con la presente si inviano Osservazioni per l'impianto eolico cod. procedura (id_vip/id_mattm):10844 per la produzione di energia elettrica da fonte eolica costituita da n.6 aerogeneratori della potenza complessiva di 37,2 MW, un sistema di accumulo da 25MW e relative opere connesse in loc. "Riempillo" nel Comune di Pitigliano (Gr).

Impianto per la produzione di energia elettrica da fonte eolica, costituito da 6 aerogeneratori della potenza complessiva di 37,2 MW, un sistema di accumulo da 25 MW e relative opere connesse in località "Rempillo" nel comune di Pitigliano (GR).

TESTO DELLE OSSERVAZIONI

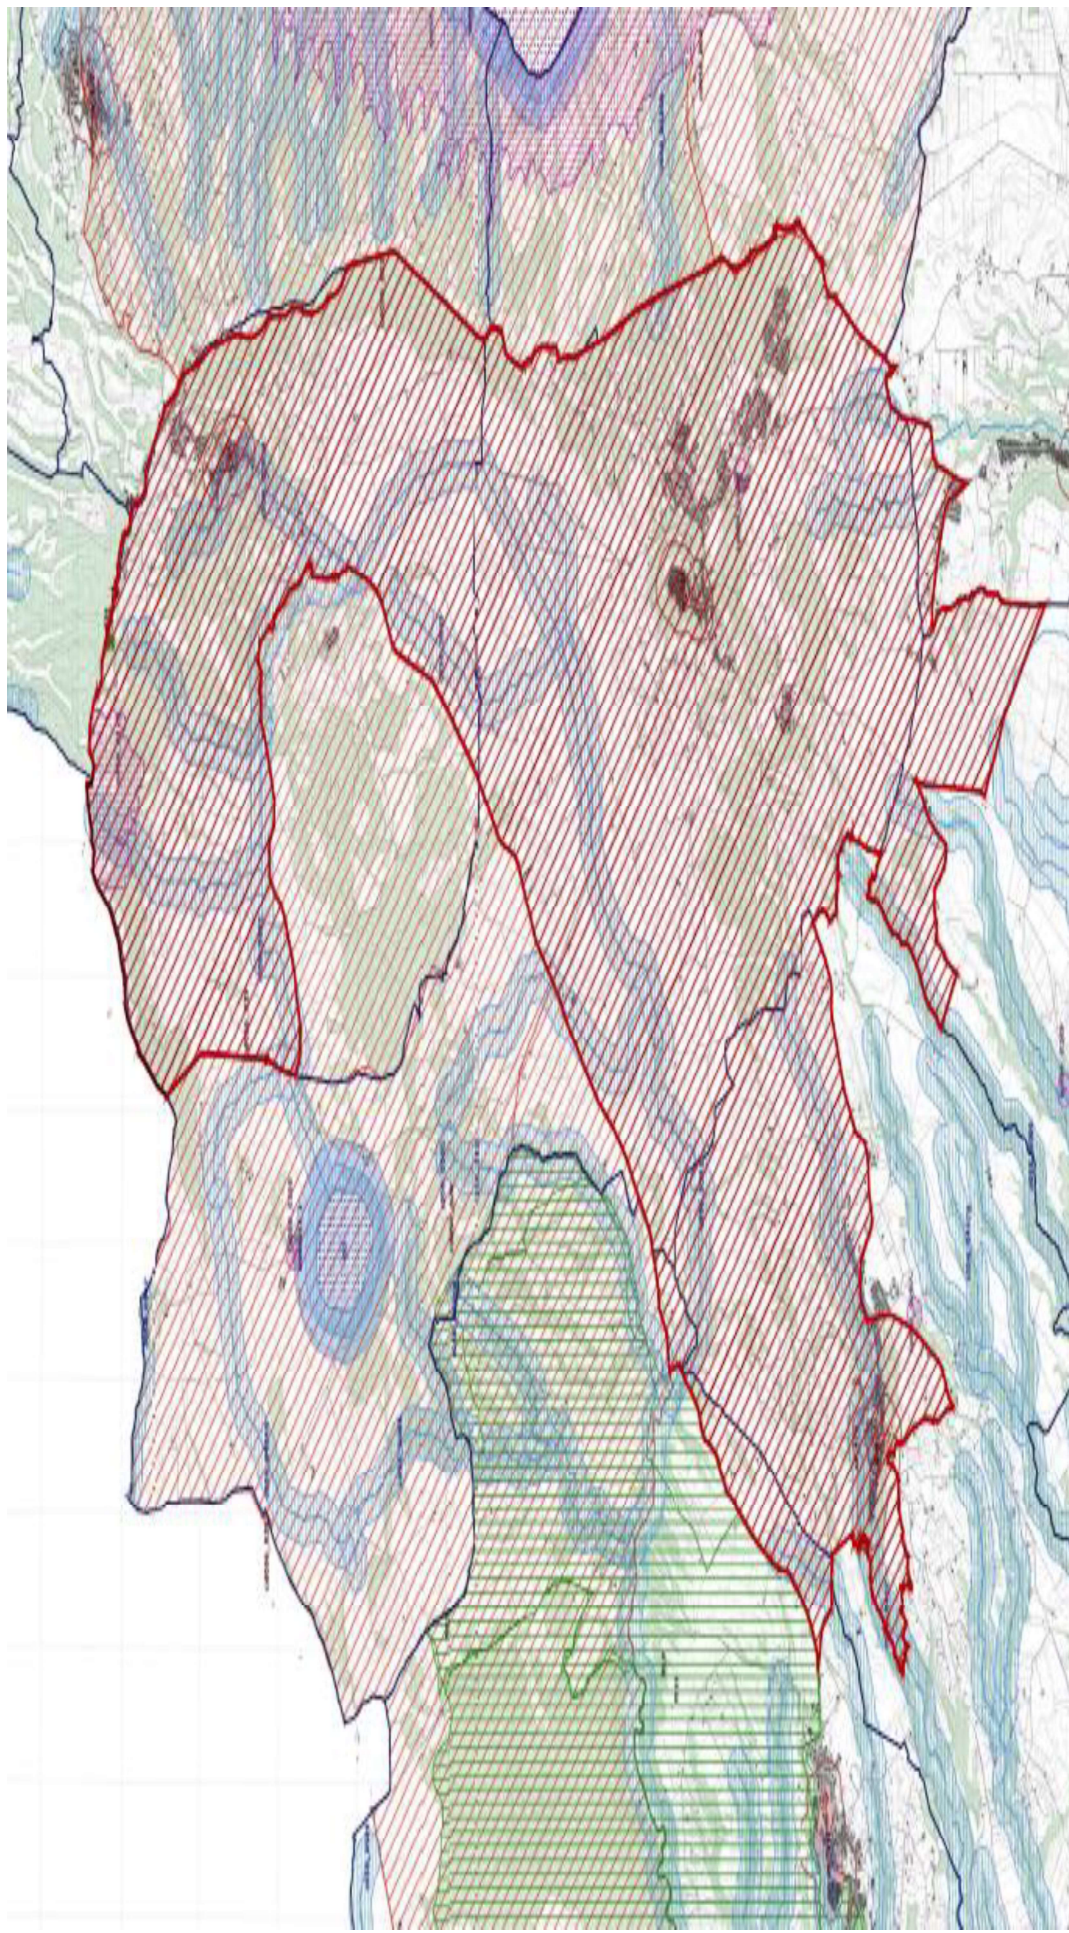
Alla luce del combinato disposto dal "vincolo sul patrimonio paesaggistico (artt. 136 e ss. e 142 del decreto legislativo n. 42/2004 e ss.mm.ii.) e sui beni culturali" (artt. 10 e ss. del decreto legislativo n. 42/2004 e ss.mm.ii.) e dal comma 8 lettera c-quarter del D.Lgs 191/2021 e ss.mm.ii si evince che, ad oggi, le aree in cui sono previsti gli insediamenti dei sei aerogeneratori dell'impianto eolico denominato "Rempillo" non sono idonee perché ricadono tutte all'interno della fascia di rispetto dei **beni paesaggistici di notevole interesse pubblico denominati "Conca del Lago di Mezzano e territorio circostante" (D.M. 22.05.1976)** comprendente anche il **vincolo "Selva del Lamone" (D.M. 22.05.1984)** tutelati **dall'art. 136 del Codice del Beni Culturali e del Paesaggio** e in particolare un aerogeneratori (P01) è a 100 metri dal primo vincolo citato e gli altri cinque compresi in una distanza massima tra 1 km e 2 km (vedi immagine n. 1 dell'ALLEGATO). Nella fascia di rispetto dei 3 km anche la porzione di vincolo rappresentato dalla Selva del Lamone che gode di altre importanti tutele in quanto Riserva Naturale regionale (L. 394/91 e L.R. 29/97), Zona di Protezione speciale (ZPS) insieme ai Monti di Castro collegati tra loro da una Zona di Conservazione Speciale (ZSC), il sistema fluviale Fiume Fiora-Olpeta. La Selva del Lamone oltre il vincolo paesaggistico di notevole interesse pubblico che la rende area non idonea all'installazione degli impianti FER anche nelle sue fasce di rispetto dei 3 km, gode di un'altra tutela che ne rivela l'importanza di area di importanza internazionale per l'avifauna IBA (012) che viene collegata all'altra IBA (099) Lago di Bolsena attraverso la ZPS Caldera di Latera e la ZSC Lago di Mezzano che insieme sono compresi nel vincolo paesaggistico "Conca Lago di Mezzano..." e verranno uniti dal nuovo vincolo paesaggistico "*Ambito paesaggistico, geologico e geomorfologico dell'orlo della caldera di Latera e delle sue pendici interessate dai centri eruttivi periferici*" (si veda a riguardo la proposta pubblicata sul sito del MIC in data 09/08/2023 e

l'immagine n. 2 dell' ALLEGATO) all'area di notevole interesse pubblico "Conca del lago di

Bolsena” (D.M. 24.10.1960). Praticamente una vasta zona che per interesse paesaggistico e naturalistico oltre che storico, archeologico e identitario rappresenta un unicum nel panorama nazionale.

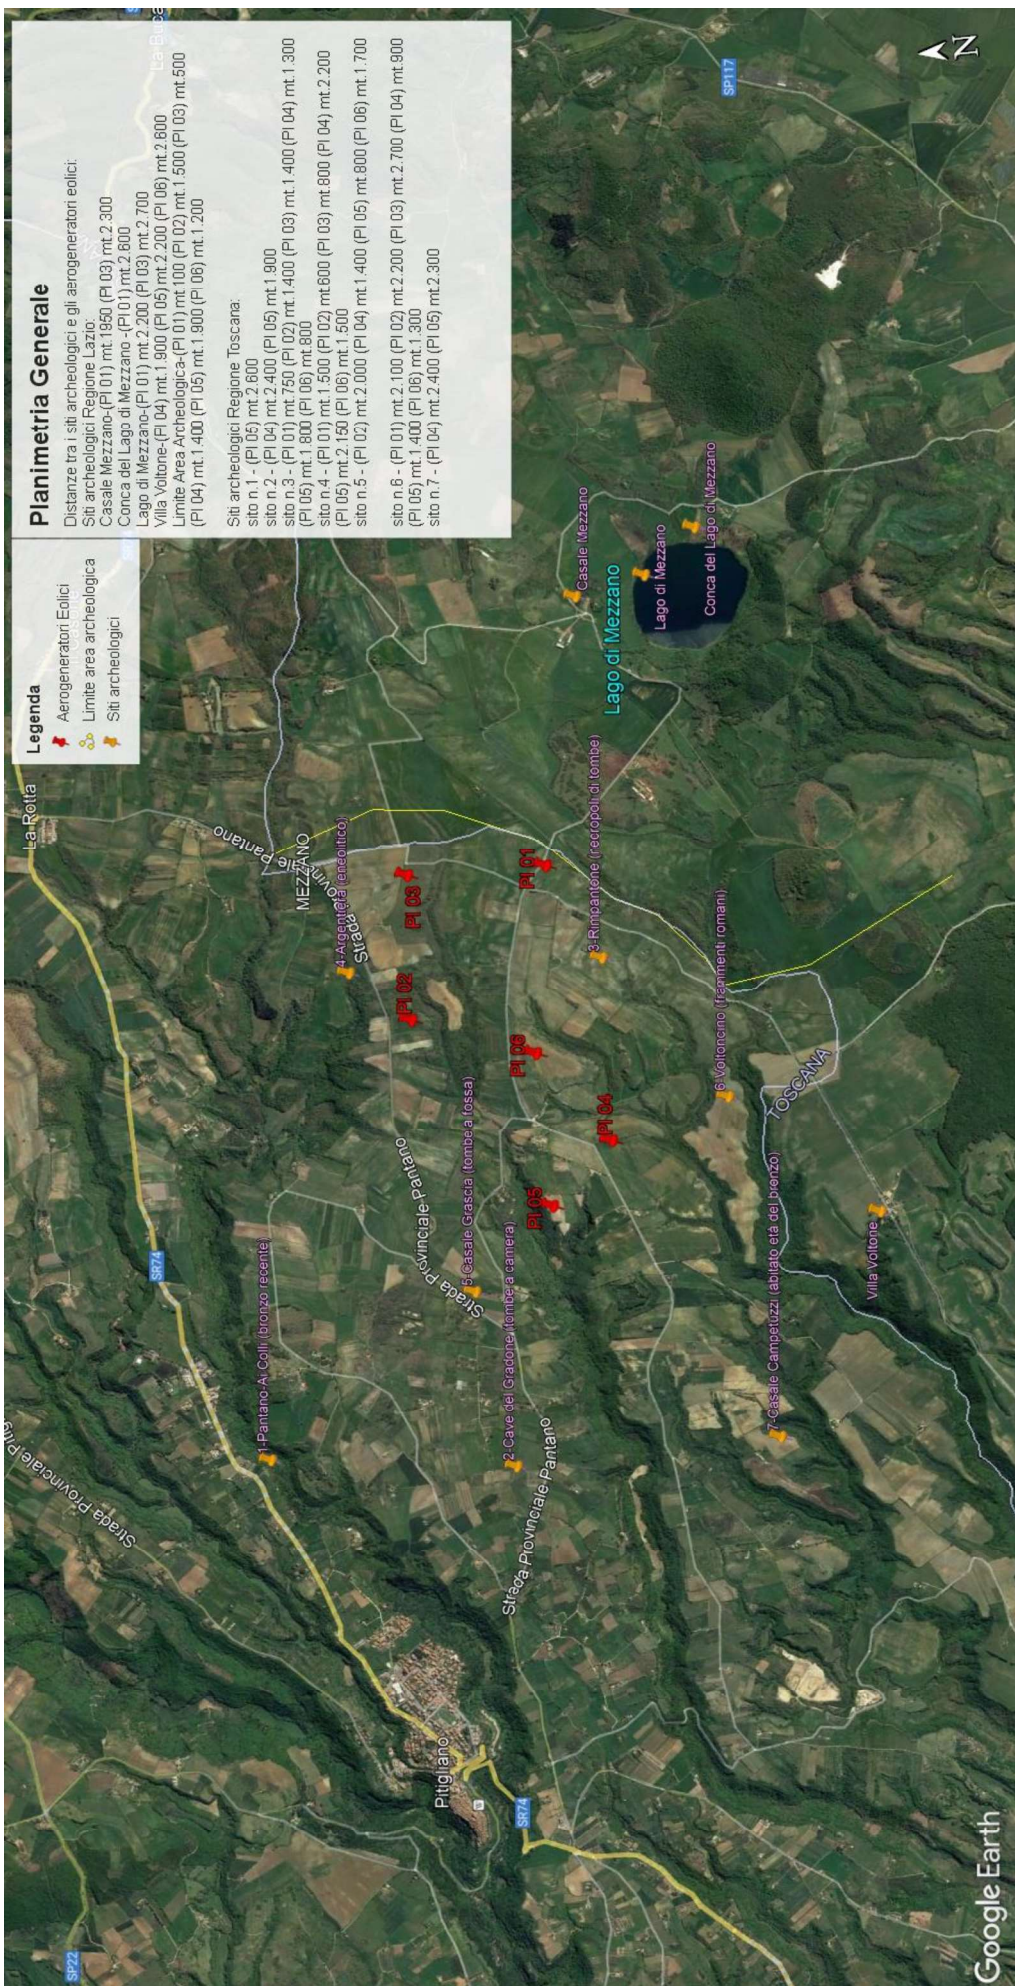
Inoltre, la zona in cui insisterebbe l’impianto eolico industriale Rempillo è compresa nelle fasce di rispetto di 3 km di diversi beni archeologici tutelati dalla parte II del Codice dei Beni Culturali (vedi Allegato, immagine n. 3). Inoltre le pale P04 e P05 ricadono all’interno di un’area archeologica che la Proponente vorrebbe cancellare per il semplice fatto che non è riportata nel documento regionale ma nel documento provinciale come meglio dettagliato nell’Osservazione n. 5. Alla luce di quanto documentato appare chiaro quindi che la collocazione dell’impianto non ha tenuto conto alcuno dei vincoli dell’area nella quale è stato progettato e l’inserimento dell’impianto eolico nel paesaggio e sul territorio non è corretto (Allegato IV delle Linee guida nazionali di cui al D.M dello Sviluppo economico del 10.09.2010).

Immagine n. 4 Situazione di saturazione da impianti FER nella provincia di Viterbo. Non sono riportati gli impianti fotovoltaici e agrivoltaici che hanno inciso per buona parte nel cumulo di impianti FER per superare già nel 2023 gli obiettivi del PNIEC assegnati alla Regione Lazio per il 20230.

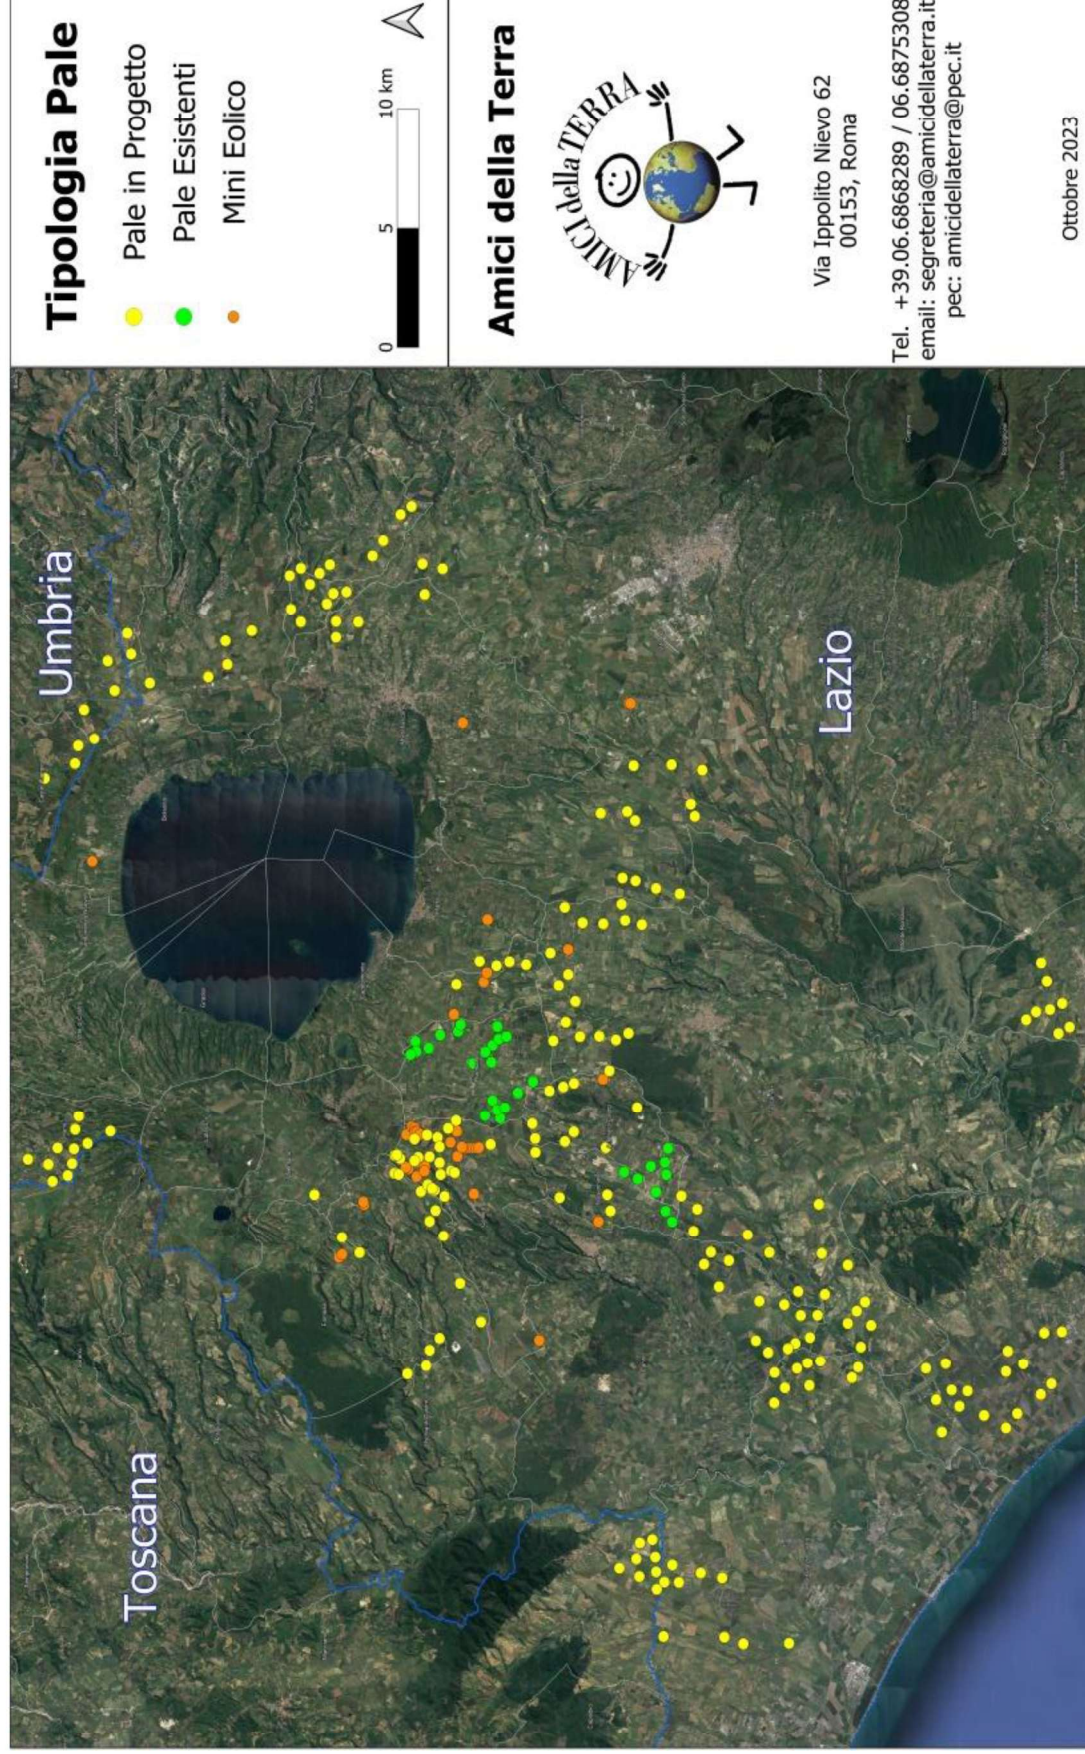
nn. 1 e 2 e crea anche degli impatti negativi anche sui beni naturalistici come verrà dettagliato nell'Osservazione n. 4. Inoltre andrebbe a sommarsi al già enorme cumulo di impianti eolici e fotovoltaici e geotermici che già creano una elevata criticità ambientale nella provincia di Viterbo e interferiscono anche con il territorio toscano come si può vedere dalle immagini nn. 4 e 5 dell'Allegato n. 1.
